COMMISSION ROYALE DES MONUMENTS ET DES SITES  
KONINKLIJKE COMMISSIE VOOR MONUMENTEN EN LANDSCHAPPEN

N/Réf. : BXL22960\_721\_PUN BRUSSEL. Boterstraat, 38  
Gest. : A. Heylen (= Totaliteit beschermd als deel van het geheel gevormd door de  
V/Réf. : 2043-0586/19/2022-442PR huizen aan de Boterstraat 28 tot 46 en de Ambachtengang / UNESCO  
Corr DPC: A.-C. Noël bufferzone)  
NOVA : 04/PFU/1926013 AANVRAAG UNIEKE VERGUNNING : Verbouwing en restauratie  
Corr DU: G. Lecompte / J. Doignies van een beschermd monument

**Advies van de KCML**

*Van links naar rechts : gevelontwerp van 1976 door J. Rombaux (steenvervanging aangeduid in het geel), rechtstoestand van 1998, bestaande toestand en ontwerp (steenconsolidatie in het geel) (documenten uit het aanvraagdossier)*

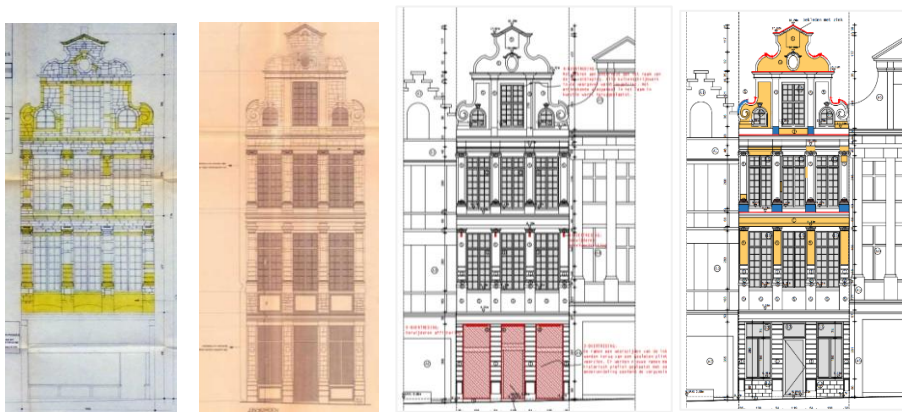
### ***\* De compositie van de winkelpui verfijnen en verbeteren.***

De Commissie meent dat het voorgestelde ontwerp - met hoge borstweringen in metselwerk en dubbele vleugelramen - de erfgoedwaarde en coherentie van de gevel niet ten goede komen. Om de compositie van de voorgevel evenwichtiger te maken, vraagt zij de uitstralramen te voorzien van lage borstweringen volgens de gevelopstand van 1998 door, bijvoorbeeld, het schrijnwerk te voorzien van een vol onderpaneel. Ze vraagt ook te opteren voor sober schrijnwerk met hedendaagse profielen. Aangezien de benedenverdieping volgens de aanvraag wordt bestemd als winkel, en niet zoals in 1998 tot horeca, is de voorgestelde typologie van de opengaande ramen evenmin aangewezen. Een nieuw voorstel in die zin moet op voorhand ter goedkeuring aan de DCE worden voorgelegd.

**\* Vooraleer de definitieve restauratie-opties te definiëren, een gedetailleerd onderzoek uitvoeren naar de sanitaire staat van de gevelstenen.**

Het ontwerp omvat steenherstelling met restauratiemortel van een aanzienlijk deel van de gevel (zie gevelopstand). De steenschade is volgens de Commissie niet van die aard dat ze afbreuk doet aan de leesbaarheid van de gevel. Steenherstel en -vervanging moeten algemeen genomen tot een minimum beperkt worden en alleen worden toegepast wanneer de bouwfysische toestand van de gevelstenen dit vereist of wanneer de stabiliteit van de gevel in het gedrang zou zijn. De KCML vraagt dan ook de analyse van de steenpathologie te verfijnen en een aangepast voorstel voor te leggen aan de DCE.

**\* De ingrepen op het buitenschrijnwerk van de verdiepingen verder bestuderen en bijkomend stratigrafisch onderzoek uitvoeren.**

De Commissie brengt een gunstig advies uit over de restauratie van het schrijnwerk. Zij vraagt evenwel om stratigrafisch onderzoek te verrichten op de profielen om de aard en de tint van de oorspronkelijke afwerking van de jaren 1970 te identificeren en toe te passen.

Om de thermische efficiëntie van de ramen te verbeteren, suggereert de Commissie om het gebruik van monumentenglas, volgens het ontwerp bedoeld om het ontbrekende glas in beperkte zones te vervangen, te veralgemenen.

Indien het algemene schadebeeld van het buitenschrijnwerk een restauratie te ingrijpend of onmogelijk zou maken, dan kan ook overwogen worden om de ramen op de verdiepingen, die vrij recent zijn en een eerder beperkte erfgoedwaarde hebben, te vervangen naar bestaand model door performantere modellen, mits een goede detaillering en een kwaliteitsvolle uitvoering gewaarborgd zijn.

*Achtergevel van het voorhuis : bestaande toestand en ontwerp en foto 's van de bestaande toestand (documenten uit het aanvraagdossier)*

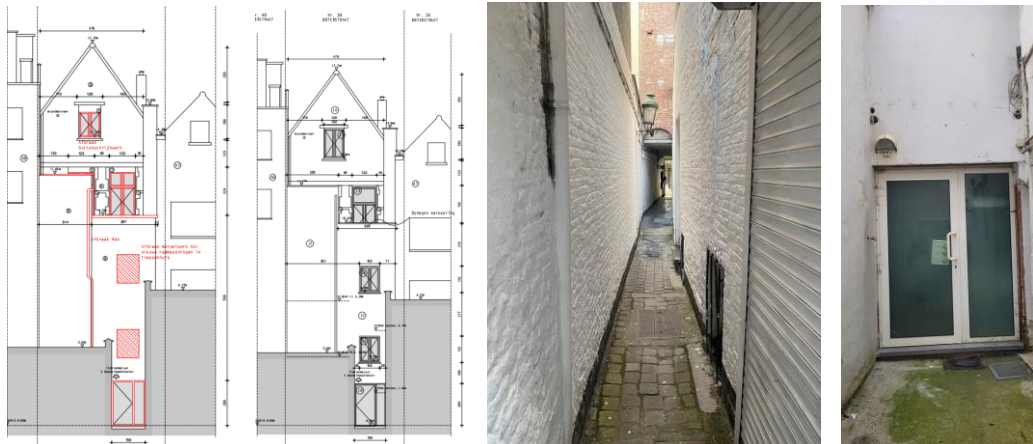
**\* Op de achtergevel van het voorhuis, archeologisch onderzoek uitvoeren op het vrijgelegde metselwerk en de definitieve tint van de afwerking bepalen op basis van stratigrafisch onderzoek.**

Om archeologisch onderzoek mogelijk te maken tijdens de werf, vraagt de Commissie de ad hoc clause op te nemen in vergunning. Zij suggereert dat het archeologische opvolging tijdens de werf wordt uitgebreid naar alle waardevolle elementen die verder onderzoek vereisen, met name de kelders (twee bestaande putten).
